RAPPORT D'INSTRUCTION

DECISIONS ENCADRANT LES PRELEVEMENTS D'EAU ET LES REJETS D'EFFLUENTS DE LA CENTRALE NUCLEAIRE DE CATTENOM

Modifications de prescriptions

Figure 2 Localisation des piézomètres

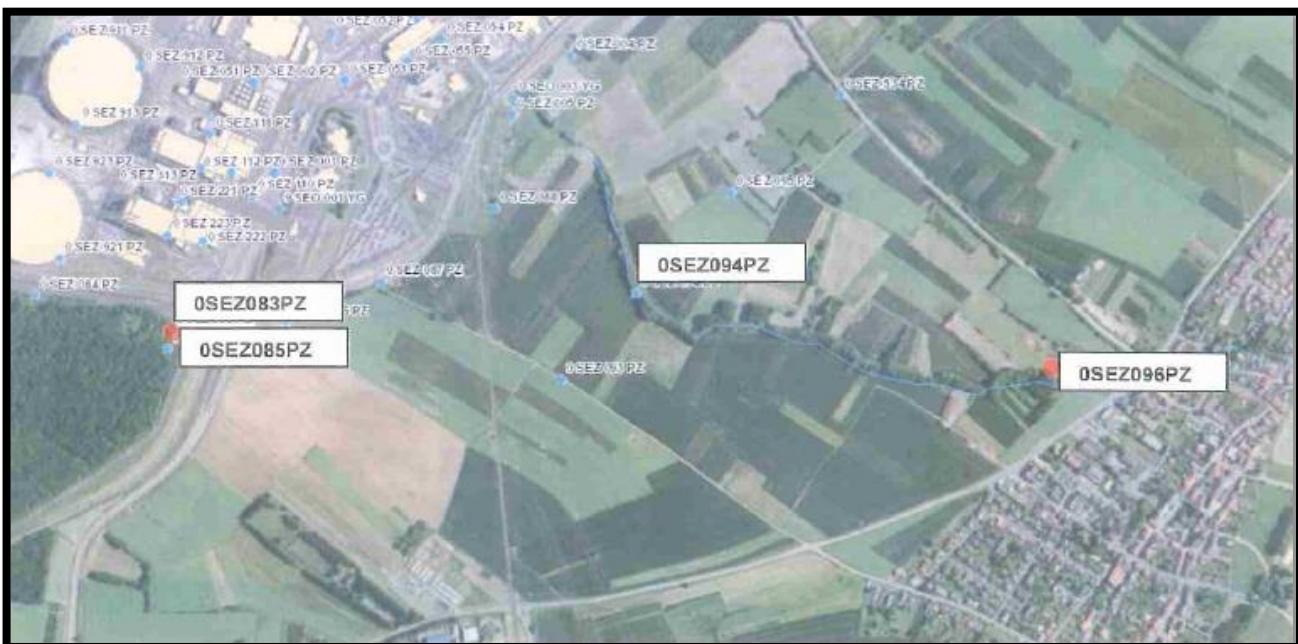
Dans le cadre de la démarche d'optimisation de la surveillance des sols et des sous-sols d'EDF, deux nouveaux piézomètres (« OSEZ083PZ » et « OSEZ096PZ ») ont été créés dans l'optique de remplacer les piézomètres « OSEZ085PZ » et « OSEZ094PZ » jugés insuffisamment accessibles en raison de leur emplacement, qui ne garantit pas un accès facile et sécurisé pour effectuer les prélèvements.

Le piézomètre « OSEZ085PZ » est situé en lisière de forêt après un fossé et le piézomètre « OSEZ094PZ » est situé dans un sous-bois à proximité immédiate d'un cours d'eau (cf. ci-dessous figure 2). L'aménagement de voies d'accès n'étant pas possible, EDF a demandé la substitution de ces piézomètres par deux nouveaux piézomètres remplissant les mêmes fonctions, mais situés plus près de voies d'accès existantes.

Cette substitution de piézomètres conduit à modifier les prescriptions [EDF-CAT-112], [EDF-CAT-113] et [EDF-CAT-115].

L'ASNR considère comme acceptable cette modification.
